ACTA No. 4

INFORME FINAL DE EVALUACIÓN DEL JURADO

Mediante la presente nos permitimos manifestar nuestro desacuerdo con la premiación del CONCURSO NACIONAL A UNA RONDA DE ANTEPROYECTO URBANÍSTICO Y ARQUITECTÓNICO PARA LA ADAPTACIÓN DEL BARRIO DE

BOSTON DE CARTAGENA AL CAMBIO CLIMÁTICO, por las siguientes razones.

Figura 1. Cuencas Rurales y Urbanas de la Vertiente Ciénaga de la Virgen

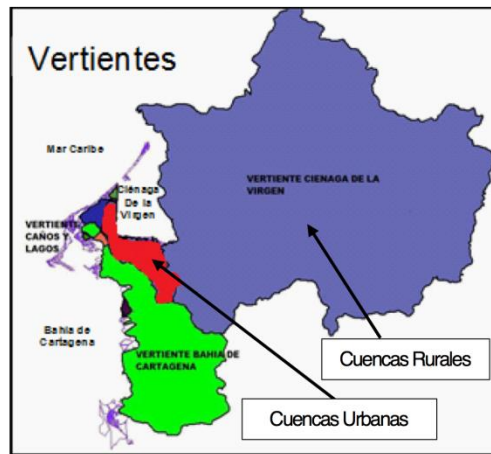
El manejo de inundaciones es inadecuado, poco funcional y conceptualmente

errado. La inundación del barrio Boston como la de todos los barrios periféricos a la Ciénaga de la Virgen, se da por el aumento del nivel de la Ciénaga, debido al caudal aportado por todas las vertientes que descargan en ella, en la cual las mayores aportantes son las cuencas rurales (ver figura 1. En color rojo las cuencas urbanas y en color azul las cuencas rurales que drenan hacia la Ciénaga de la Virgen). El 95.2% del área de drenaje de la vertiente Ciénaga de la Virgen corresponde a las cuencas rurales y el 4.8% restante corresponde a las cuencas de origen urbano. El barrio Boston es atravesado por el canal Amador y Cortés, el cual drena la escorrentía de una cuenca de 76.15 ha, lo que representa el 0.17% del total del área de drenaje de la Vertiente Ciénaga de la Virgen. Los caudales que llegan a la Ciénaga de Virgen hacen que los niveles en la misma aumenten hasta en 1.0 m. aproximadamente y debido a que los canales que descargan en la Ciénaga llegan con descarga sumergida (por debajo del nivel de la ciénaga), por contra flujo ingresa el agua a través de los canales. Así, pues, al estar estos barrios ubicados en una planicie de inundación, indiscutiblemente se anegan. Lo anterior se agrava si consideramos el aumento del nivel del mar (50 cm para un horizonte de 100 años) y la amplitud de marea (que para Cartagena es del orden de 40 cm). La descarga del canal Amador y Cortés es controlada hidráulicamente por los niveles en la Ciénaga de la Virgen, al aumentar los niveles productos del volumen de agua de toda la vertiente, la amplitud de la marea y el aumento del nivel del mar, ante un evento de lluvia se produce un remanso que hace que aumenten los niveles en el canal desde la Ciénaga de la Virgen hasta aguas arriba del canal. Por ello, necesariamente se requiere un dique paralelo al canal con el fin de evitar las inundaciones de las viviendas. No se observa en la propuesta ganadora una medida que controle o evite las inundaciones en el barrio.

Figura 2. Estrategia de adaptación planteada (tomado de propuesta MU38)

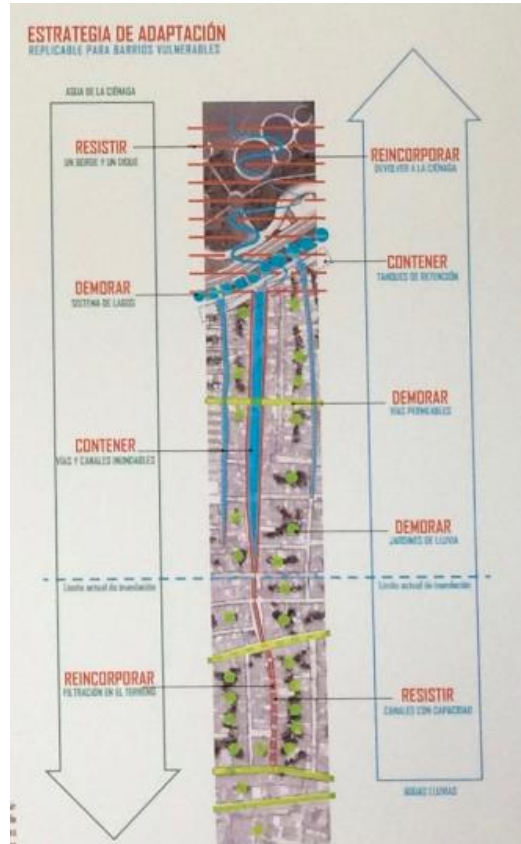
2. Observaciones con respecto a la estrategia de adaptación planteada (ver figura 2).

- El concepto de la utilización del sistema de lagos para demorar el ingreso de agua de la ciénaga es poco funcional, debido a que el área de retención que hay disponible para estos lagos es insignificante con al área que se requiere para conseguir una amortiguación representativa y demorar el ingreso del agua de la ciénaga.

- El concepto de utilización de vías y canales inundables para contener el ingreso de agua de la ciénaga tiene los siguientes inconvenientes. Históricamente la población aledaña ha rellenado estos terrenos procurando estar por encima del nivel de la ciénaga para no tener agua por ingreso de marea en sus calles y viviendas. Proponer vías inundables es ir en contravía de los que los habitantes quieren y es propicia la inundación por aumento de niveles de la ciénaga en vías y viviendas (dado que la mayoría de las viviendas están a nivel de las vías).

- El concepto de utilización de jardines de lluvia para disminuir presión sobre los canales no es funcional en este caso, debido a que el barrio Boston está ubicado en la parte baja de la cuenca. Durante un evento de lluvia, en el hidrograma resultante la escorrentía local (debida al barrio Boston) no se cruza con el caudal pico de la cuenca aguas arriba.

- El concepto de utilización del sistema de celdas para el almacenamiento de aguas no es funcional en este caso. El nivel freático en la zona donde está ubicado el barrio Boston se encuentra a 50 cm de profundidad aproximadamente, debido a esto las celdas se llenarían de agua por nivel freático, y sería muy poco funcional para el almacenamiento de aguas lluvias. Además, este sistema es funcional en la parte alta de la cuenca, para retener temporalmente los caudales picos y evacuar controladamente. En la parte baja de la cuenca, cuando todo el caudal está concentrado no tiene mayor sentido.

- El concepto de utilizar tanques de retención en el borde de la ciénaga (adyacente de la vía perimetral) como medida de contención no es funcional y económicamente costoso. Por un lado se requerirían grandes volúmenes de almacenamiento, no habiendo espacios suficientes en el sector. El concepto de retener el agua lluvia es funcional en la parte media y alta de la cuenca. En la parte baja de la cuenca, cuando todo el caudal está concentrado, no tiene mayor sentido. En el sitio donde se proponen los tanques los suelos son de mala calidad (turbas que llegan hasta 20 m de profundidad, rellenos de basura), con la construcción de la vía perimetral se evidenció esto. Además, se requerirá que los tanques tuvieran un peso bastante grande para evitar la flotación del tanque en época de no lluvia, lo cual haría la infraestructura bastante costosa.

- El concepto de utilizar escenarios deportivos inundables como medida de retención no es funcional en la zona. El barrio Boston está ubicado en la parte baja de la cuenca, el concepto de retener el agua lluvia es funcional en la parte media y alta de la cuenca, en la parte baja de la cuenca cuando todo el caudal está concentrado no tiene mayor sentido.

- Si se piensa en reutilizar el agua lluvia, por la forma como se está almacenando tocaría utilizar un sistema de bombeo, lo cual representaría un costo de energía adicional para el sector.

El jurado manifiesta que en un concurso de ideas de esta complejidad no es de esperar que una sola propuesta resuelva completamente todos los temas de la convocatoria. En la respuesta a las preguntas se aclara (respuesta 4, 1) “Es un concurso de ideas, el ganador luego de realizar los estudios solicitados entregara el anteproyecto definitivo” por eso en el acta inicial sostiene que si bien ningún proyecto cumple totalmente los alcances, se optó por una propuesta, que estuviera buscando una solución integral enmarcada por una visión realista y social que reconozca el valor de la comunidad y el valor cultural de lo existente en sus componentes: Ambiental, urbano, arquitectónico y social.

La propuesta seleccionada como ganadora busca un contenido social, desde lo urbano-ambiental con una “adaptación” al cambio climático a nivel integral y no de renovación urbana tradicional con edificios en altura. Buscando en el potencial del lugar y con recursos económicos limitados la activación de un proceso colectivo incluyente que logre destacar y regenerar el sector desde también desde adentro.

La propuesta escogida plantea varios desafíos a diferentes niveles, como casi todas las otras propuestas lo hicieron. El jurado escogió la propuesta que plasma mayor facilidad de ajustes manteniendo el equilibrio e integralidad. Que pudiera desarrollarse orgánicamente y por etapas de actuación toda vez que fue la que mejor que planteo un proyecto urbanístico en consecuencia con la realidad del lugar y su sistema ecológico, social y económico.
